# RENESAS TECHNICAL UPDATE

製品分類	MPU&MCU	発行番号	TN-380-A065B/J	Rev.	第2版
題名	3803H/3804H グループフラッシュメモリ版 テクニカルアップデート集約		情報分類	技術情報	
適用製品	3803H グループフラッシュメモリ版 M38039FFHSP/FP/HP/KP/WG 3804H グループフラッシュメモリ版 M38049FFHSP/FP/HP/KP 3803L グループフラッシュメモリ版 M38039FFLSP/HP/KP/WG 3804L グループフラッシュメモリ版 M38049FFLSP/HP/KP/WG	対象ロット等	関連資料	(第2版で関連資料の記載を削除しました。 本文には変更ありません。)

3803H/3804H グループフラッシュメモリ版関連で、これまでに発行したテクニカルアップデート（下記2件）を集約し、3803L/3804L グループを含めて、適用製品を整理しました。また、(2)のテクニカルアップデートには誤記がありましたので、訂正します。

【ACラインノイズ誤動作耐量】

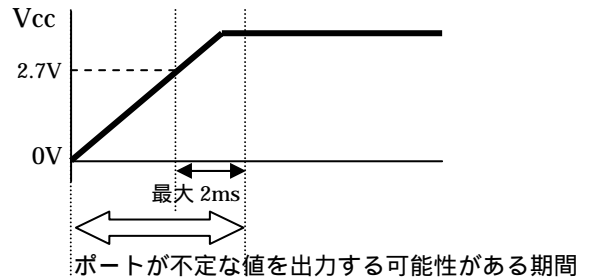
M38039FFH(H仕様フラッシュ版)のノイズ誤動作耐量はM38039FF(標準品フラッシュ版)および、M38037M8H(H仕様マスク版)に比べ低い値となっています。M38039FFH(H仕様フラッシュ版)はM38039FF(標準品フラッシュ版)および、M38037M8H(H仕様マスク版)に比べ、プロセスシュリンクされており、トランジスタの応答速度が速くなる一方、ノイズの影響も受けやすくなっています。それぞれのノイズ誤動作耐量を以下に示します。

- ・ M38039FFH (H仕様フラッシュ版) . . . 約1.0kV
- ・ M38039FF (標準品フラッシュ版) . . . 約3.6kV
- ・ M38037M8H (H仕様マスク版) . . . 約3.8kV

M38039FF(標準品フラッシュ版)やM38037M8H(H仕様マスク版)のノイズ誤動作耐量が4kV程度で、他社品に比べてもかなり耐量が高いことから、M38039FFH(H仕様フラッシュ版)は相対的に低い結果となっています。

現状の耐量がシステムにおいて問題とならないレベルかどうか十分な確認をお願い致します。

現在、ACラインノイズ誤動作耐量を2kVまで向上させる改訂を実施しています。改訂版は2004年8月頃に量産適用予定です。(最新スケジュールは、担当の営業窓口にお問い合わせ下さい。)

電源立ち上げ時のRESET端子入力タイミング

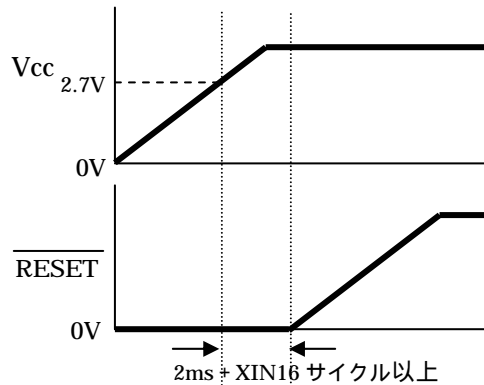
3. 電源立ち上げ時のリセット入力について

電源立ち上げ時、電源が2.7Vに立ち上がってから2ms(内部電源安定するまでの時間)+Xinの16クロック(リセット入力時間)待った後に、RESETを解除してください。

未改訂品については、この条件に関係なく不定な値を出力する状態になる場合があります。

CPUモードレジスタの構成

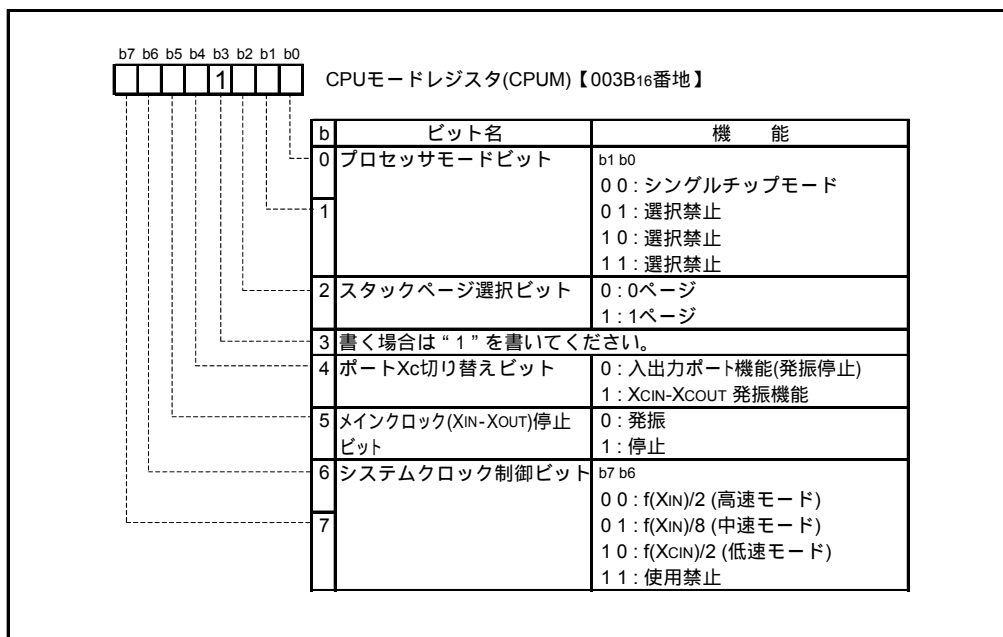
次の場合、割り込みによる復帰ができない場合があります。

- (1) 低速モード時、メインクロック (XIN - XOUT) の発振を停止してウェイトモードを使用する場合
- (2) 低速モード時、ストップモードを使用する場合
- (3) (1) と (2) を両方使用する場合

動作モードの設定は、下記「CPUモードレジスタ」をご参照ください。
